和歌山市 都市建設局
道路河川部 道路建設課長

質 問 回 答 書

年 度	令和7年度
工 事 (業 務) 番 号	第 2 5 0 0 0 0 0 5 号
工 事 (業 務) 名	河西橋旧橋撤去工事その2
工 事 (業 務) 場 所	和歌山市西藏前丁地内から北島地内まで
質 問 事 項	回 答 事 項
1. 旧橋撤去工(水上)で使用するクレーン付台船について 「港湾土木請負工事積算基準」の単価表を使用するのではないのでしょうか？ 設計書では、「クローラークレーン」「台船」賃料・損料のみとなっています。(労務費・燃料費・運転損料・機械損料が必要) また、クレーン付台船には引船が必要であり、計上が漏れていると考えられます。	1. 設計内訳書のとおり積算を行ってください。受注後、設計照査による設計変更の協議対象とします。
2. 床版ブロック撤去工・桁撤去工について 陸上での日当り施工量を採用していますが、水上(海上)では施工量が低下します。設計変更の対象となりますか？	2. 設計内訳書のとおり積算を行ってください。受注後、設計変更の協議対象とします。
3. 共通仮設費 準備費 えい航費 について 撤去した床版及び桁の運搬をえい航費で計上していると考えられます。えい航とは「海上で自力	3. 設計内訳書のとおり積算を行ってください。受注後、設計照査による設計変更の協議対象とします。

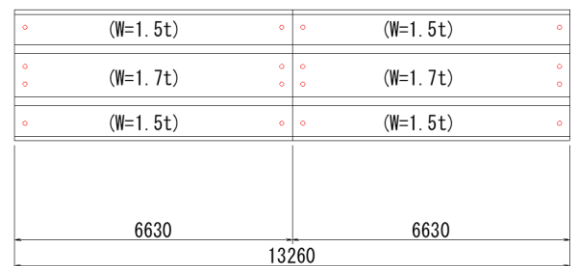
5. 吊り孔削孔工について

吊り孔削孔の位置が明示されていませんが、場所によっては削孔長が変更になりますが変更対象になりますか。また詳細な位置をご教授願います。

5. 設計内訳書のとおり積算を行ってください。受注後、設計変更の協議対象とします。以下の平面図(P13~P14)を参考に、全径間共通で1ブロックごとに削孔位置を決めております。

両端部：両端の中心付近に各1箇所

中央部：四隅付近に各1箇所

○：削孔位置
